Servizio di Verifica ai fini della validazione ai sensi dell'art. 26 del D.Lgs. 50/16 del PFTE
Intervento Ristrutturazione, Recupero e Rigenerazione Urbana del Complesso dell'ex Linificio
Sito in Piazzale Forni - CUP 13d21001000001

RAPPORTO DI CONTROLLO

PFTE-RC 02-01_00 del 28.02.2023

VERIFICA CONCLUSIVA

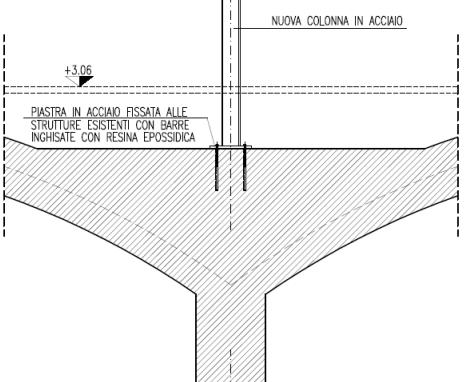
MI03.5.	A.2-A.6 A.1-C.4	[NC] Completezza della progettazione D.lgs. 50/2016 e DRP 207/2010 per le parti ancora	Sono indicati nella tav. 4, quantificati e descritti nel computo metrico estimativo.	Le indicazioni chiariscono dove reperire le informazioni richieste, il rilievo si può ritenere superato, si segnala la	OS

D.5	<i>in vigore (artt. 23)</i> "Riparazioni delle strutture esistenti" Non risulta presente la descrizione degli interventi di manutenzione, riparazione e ripristino delle strutture esistenti rappresentati negli elaborati grafici e dei materiali utilizzati.		possibilità di indicare che le informazioni sono presenti negli elaborati grafici.	
MUSEO	REL-PFTE-07 - Elenco Elaborati - rev.00				
		Non si segnalano rilievi d'ambito			
	DIP - Documento di indirizzo alla progettazione - rev.01				
		Non si segnalano rilievi d'ambito			
	DNSH - Relazione di sostenibilità dell'opera - rev.-				
		Non si segnalano rilievi d'ambito			
RELAZIONI SPECIALISTICHE					
MUSEO	REL-STR-01 - Relazione tecnica e di calcolo strutture manufatti esistenti - rev.00				
MI03.6.	A.2-A.6	<i>[NC] Completezza della progettazione D.lgs. 50/2016 e DPR 207/2010 per le parti ancora in vigore (artt. 19)</i> "Volte esistenti in calcestruzzo" La relazione descrive le volte esistenti con struttura in calcestruzzo non armato e calcola lo stato di sollecitazione a trazione che risulta inferiore al limite calcolato sulla base delle indagini condotte. Non risulta chiaro se è stato previsto un nuovo sistema di rinforzo tale da assorbire la trazione di calcolo.	Non è previsto alcun rinforzo per le volte che appaiono in buone condizioni e realizzate con calcestruzzo di appropriata qualità. Peraltro i carichi di progetto ne riducono notevolmente l'impegno statico in rapporto alla destinazione d'uso industriale originaria. Infine la verifica eseguita sulla volta tipo ha sortito esito positivo.	Le indicazioni chiariscono la segnalazione. Il rilievo è superato.	C
